Autoriteit Nucleaire Veiligheid en Stralingsbescherming (ANVS)

Kenmerk: ANVS-PP-2024/0105419-04

Betreft: Verzoek aanvullende informatie op KEW wijzigingsaanvraag volgens de Kernenergiewet voor Stichting Laurentius Ziekenhuis voor haar locatie in Roermond.

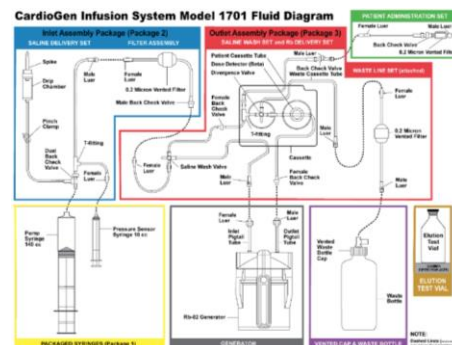
A. In paragraaf 2.2.4.3 van de aanvraag beschrijft u dat de generatoren na ontvangst naar de daartoe bestemde PET-CT ruimte of de bergplaats radioactieve stoffen worden gebracht, waar deze beladen worden. Wat verstaat u onder beladen? In de aanvraag en bijlagen spreekt u ook over ontladen. Wat verstaat u daaronder?

Vanaf pagina 209 worden de stappen voor het vervangen/installeren van de generator toegelicht. Het is hierin van belang dat de handelingen gesloten plaatsvinden als ware een transportbeweging. Gezien de wetgeving vooralsnog geen ruimte biedt om gesloten handelingen te benoemen en gezien de handelingen geen handelingen met ingekapselde bronnen behelst, is, uit prudentie deze conform paragraaf 2.2.4.3 opgezet.
